**ERRETERIAKO IRISGARRITASUN-  
PLANAREN EGUNERATZEA (2022)**

**“LAGUNTASUNA” JUBILATUEN ELKARTEA**

*Proiektuaren berrikuspena*

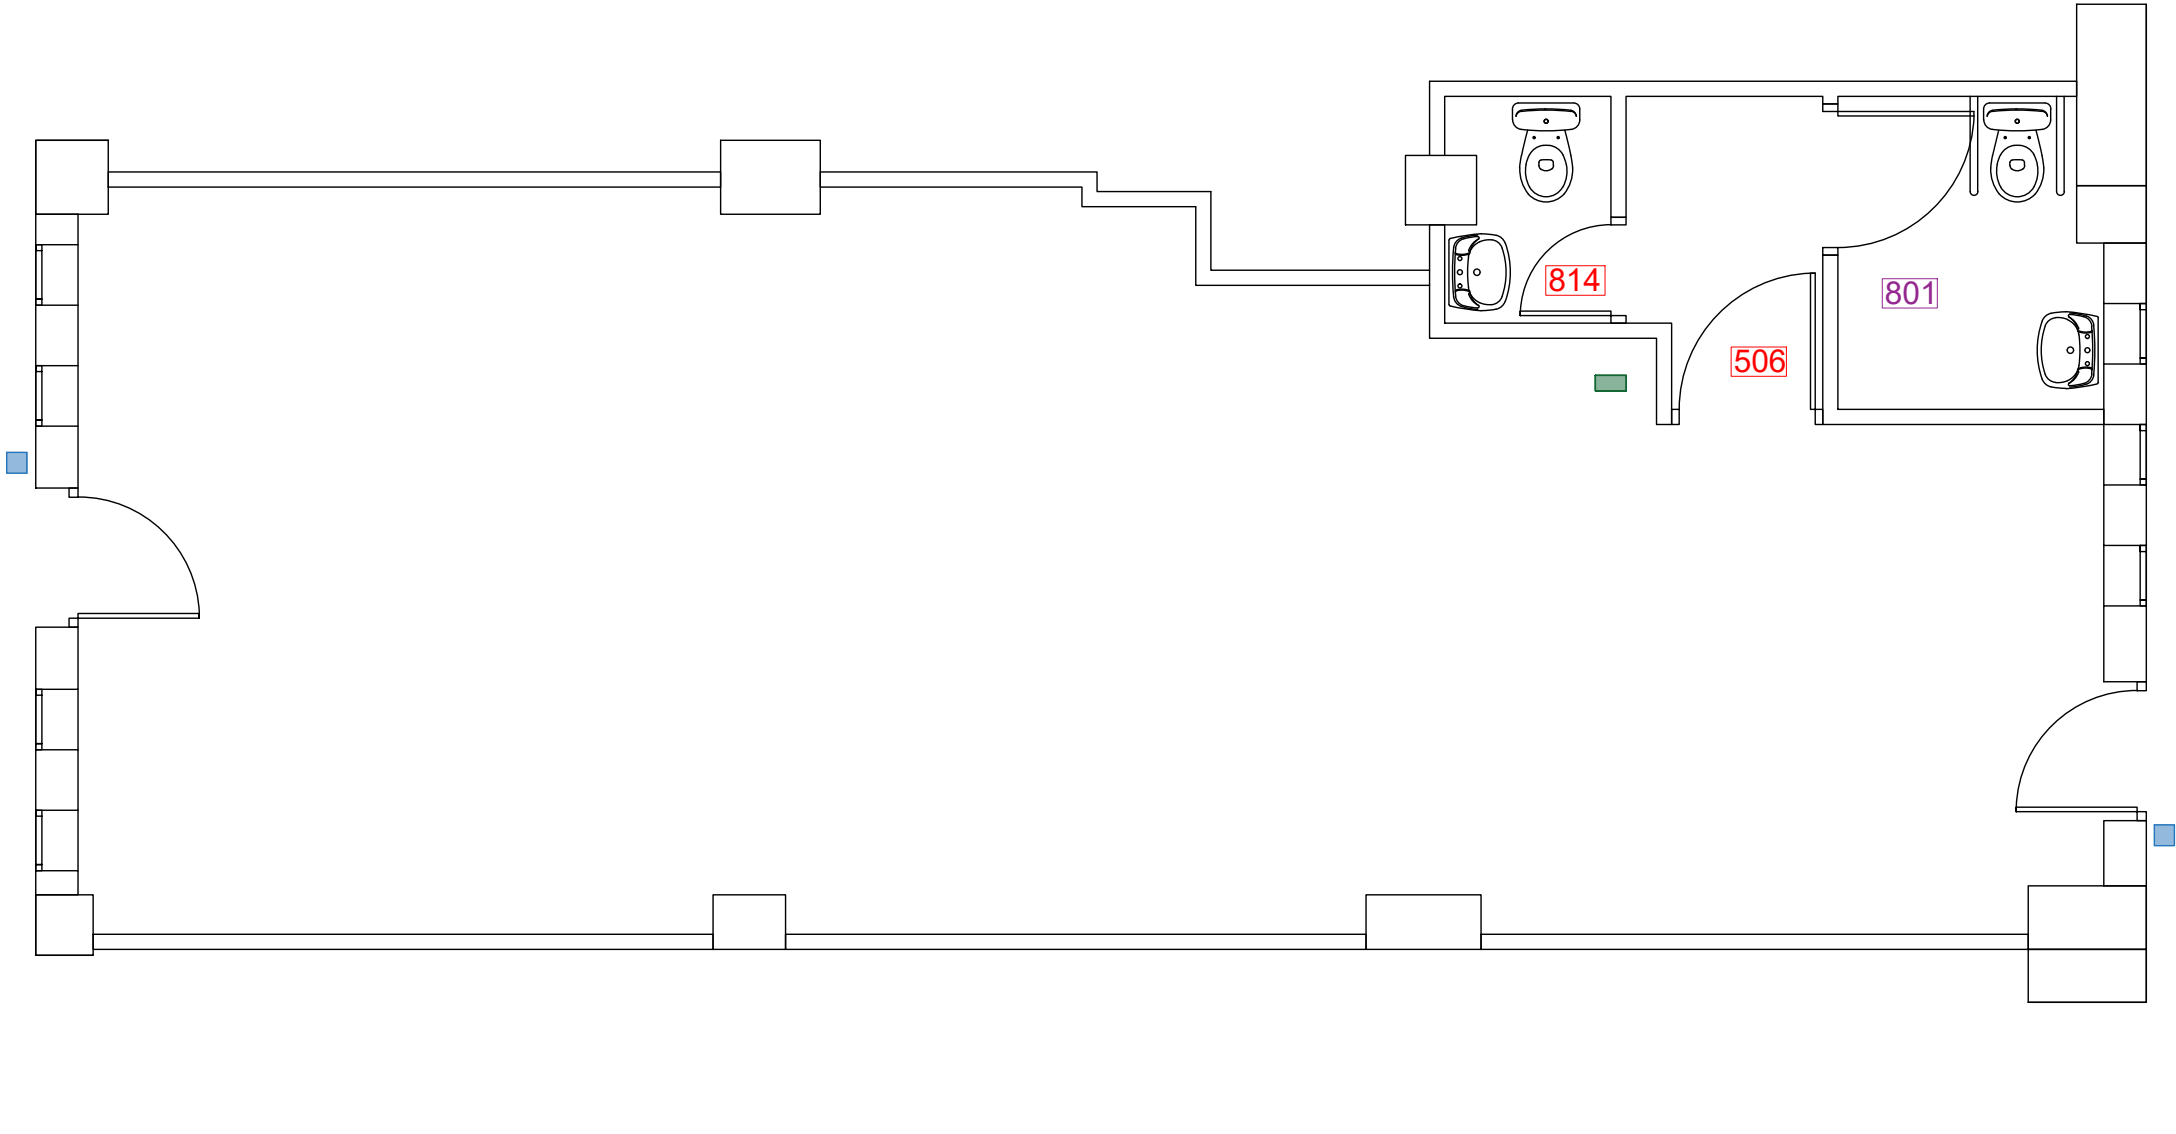
- Hegoaldeko eta iparraldeko ateek ez dute informazio-kartelik eraikinaren erabilera adierazteko, irisgarritasunaren arloan indarrean dagoen araudian ezarritako baldintzekin. Hau da, goiko aldean informazioa goi-erliebean markatutako karaktereekin eta behealdean Braille Sisteman (Cod. 905).

- Saltzeko makinak Braille sistema, goi-erliebea eta makrokaraktarrak izan beharko lituzke, ikusmen-arazoak dituzten pertsonak modu autonomoan erabili ahal izateko. Era berean, soinu-informazioko sistema bat izatea gomendatzen da.

- Elbarrientzako bainugelak ez du atean irisgarritasun unibertsaleko zeinua duen seinalerik. Gainera, ez du idulkia duen konketarik, eta hori ez dator bat irisgarritasunari buruzko araudi teknikoarekin; izan ere, araudi horren arabera, minusbaliotasuna duten pertsonentzako komun irisgarriek idulkirik gabeko konketa bat izan behar dute. Gainera, komun egokituak lurretik 40 zentimetrora dagoen alarma-sistema bat izan behar du, eroriz gero laguntza eskatzeko. Era berean, 30 cm-ko altuerako babes-zokalo bat izan beharko luke sarrerako atearen bi aldeetan. Azkenik, komunak ez du oztoporik gabeko 1,5 metroko diametroko biraketa-espaziorik. Horregatik, zerbitzu egokitu bat instalatzea proposatzen da (trenkadak, atea eta akaberak barne) (Cod. 801).

■ Máquina expendedora sin Sistema Braille, autorrelieve y macrocaracteres.
